Технический бюллетень SKF

VKML 85000 — Замена цепи ГРМ

Opel/Vauxhall Agila, Astra, Corsa, Meriva, Tigra
Бензиновые двигатели объёмом 1,0, 1,2, 1,4 л

Изменение конструкции звездочек распределительного вала OE/SKF

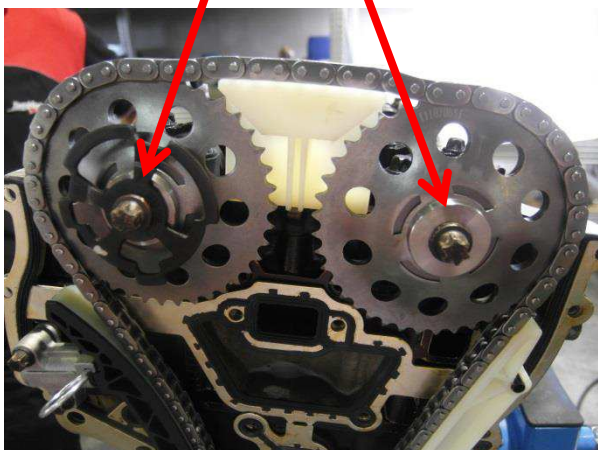
Компания General Motors внесла ряд конструктивных изменений в два вида звездочек распределительных валов, устанавливаемых на указанные выше позиции. Первый вариант монтажа — это звездочки из спечённого материала со встроенными шайбами, а второй — звездочки из штампованного материала без шайб. В настоящее время General Motors предлагает исключительно новую конструкцию.

Вариант монтажа № 1
до номера двигателя 19DN0327

Вариант монтажа № 2
с номера двигателя 19DN0328

Следуя проведенным General Motors конструктивным изменениям, SKF на данный момент предлагает две отдельные шайбы для обоих вариантов монтажа.
